Modulo per la presentazione delle osservazioni per i piani/programmi/progetti sottoposti a procedimenti di valutazione ambientale di competenza statale

Presidente della **Stazione Ornitologica Abruzzese Onlus**

Perforazione del pozzo "DONATA 4 DIR" nella concessione di coltivazione di idrocarburi liquidi e gassosi B.C3.AS

Fig. 7 Oil spill (4) detected close to the offshore platform Daria A/B and the supply vessel Asso Diciannove in the satellite image dated 21st July at 11:26 (local time).

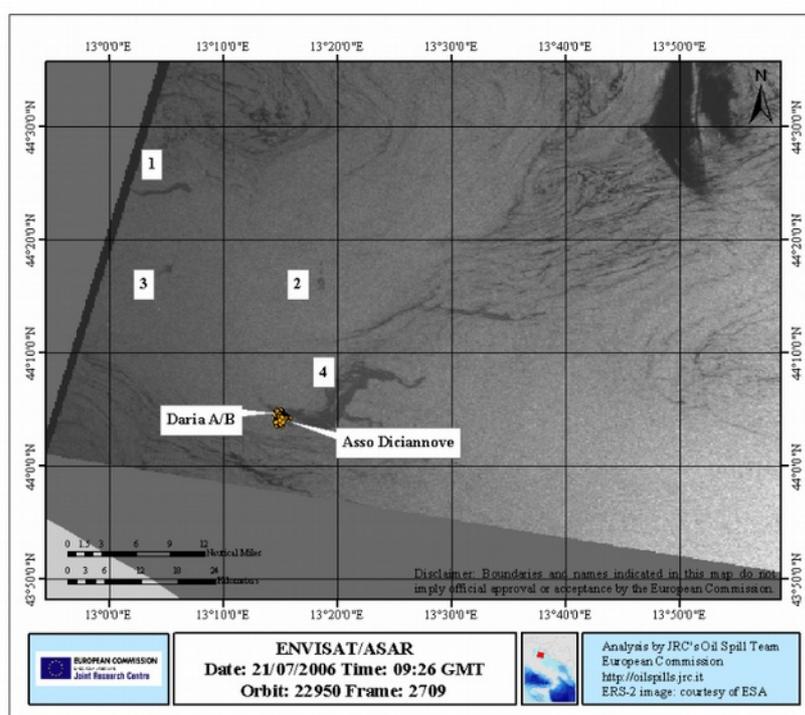
A nostro avviso il modello è quindi parziale e non viene presentato nelle opportune modalità per evidenziare l'esistenza del rischio al pubblico (ad esempio, mappa delle spiagge interessate dal modello), anche durante le fasi di estrazione. A tal proposito basterà richiamare lo sversamento segnalato per la piattaforma Daria A/B nel mare marchigiano nel 2004 di cui vi sono anche immagini del JRC.

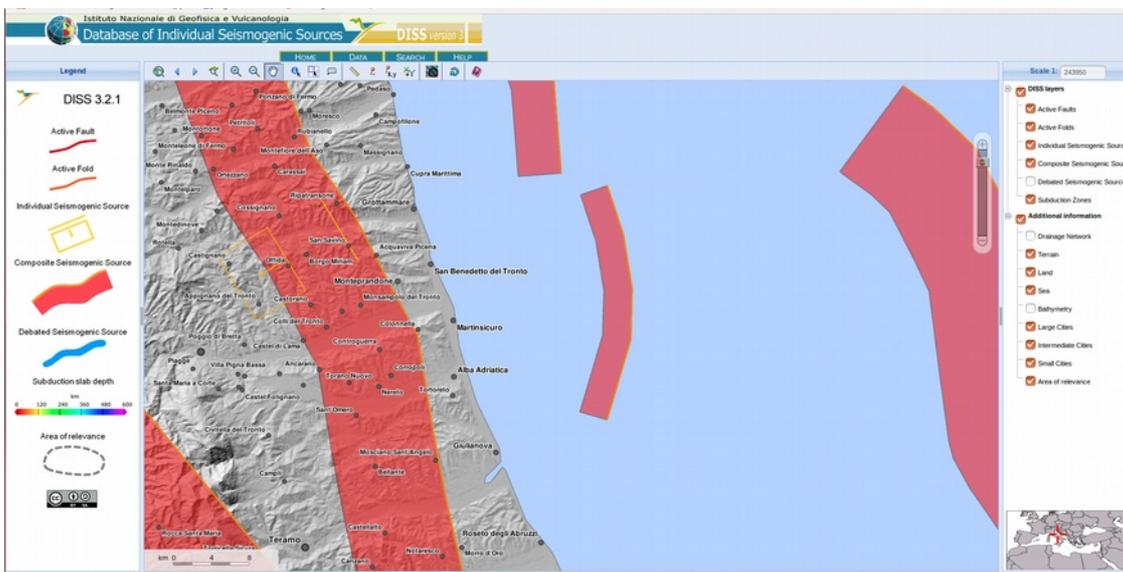
Facciamo notare che, secondo il SIA, il giacimento in questione è delimitato in parte da faglie. Aggiungiamo (ed è grave che nel SIA non venga riportato) che l'INGV ha identificato, a profondità maggiore, una sorgente sismogenetica.

Nel SIA la questione del rischio sismico indotto non viene per nulla affrontata ed emergono addirittura lacune nella fase descrittiva.
